# 地震動の過小評価は許せません！

## 1・29 院内集会 政府交渉

2014年1月29日 参議院議員会館 101号室

### 資料 1-1 津波波源と基準地震動に共通な断層の例：F o A-F o B断層

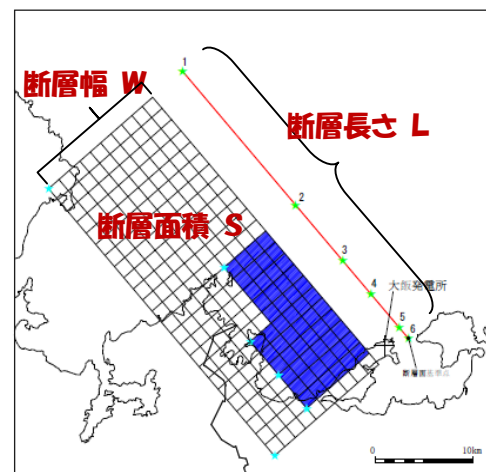
(a) このように、同じ断層でありながら、津波と基準地震動では、すべり量や地震モーメント評価に大きな違いがある。この事実を確認すること。

(b) すべり量は地震モーメントに比例しており、地震モーメントの違いは津波波源では武村式を使い、基準地震動評価では入倉・三宅式を使っていることに由来している。このことを確認すること。

第4図 格納容器内の水素濃度の推移 (GOTHIC)

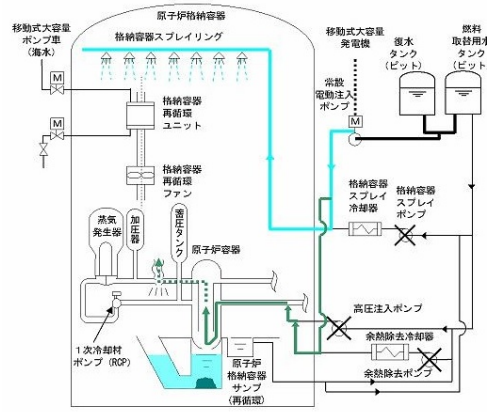
電力事業者の申請書では、重大事故時の水素発生量が 13%に肉薄（大飯原発や玄海原発では 12.8%）している。一方で解析には不確かさがあることは、更田委員も電力事業者も認めている。電力事業者は、ガイドラインで規定された水素発生量（炉心の 75%：米国の規定も同様）が保守的であるので問題はないと主張しているが、解析の不確かさを不問にする根拠にはならない。（図は関電提出資料より）

解析では、水素濃度が急上昇した後、水素再結合装置が機能して徐々に低下することになっているが、水素再結合装置が有効に機能しない可能性や、逆に水素爆轟を誘発するおそれもある。水素爆轟の発生を確実に防止することはできず、規制基準を満たしていないとすべきである。

(1) 大飯原発や玄海原発では、事業者から格納容器内の水素濃度が 12.8%にまで上昇する解析が出ているが、MAAP など解析コードの不確かさや水素再結合装置の信頼性を考慮した場合に、水素爆轟（ばくごう）の条件である 13%を超える可能性があるのではないかと。
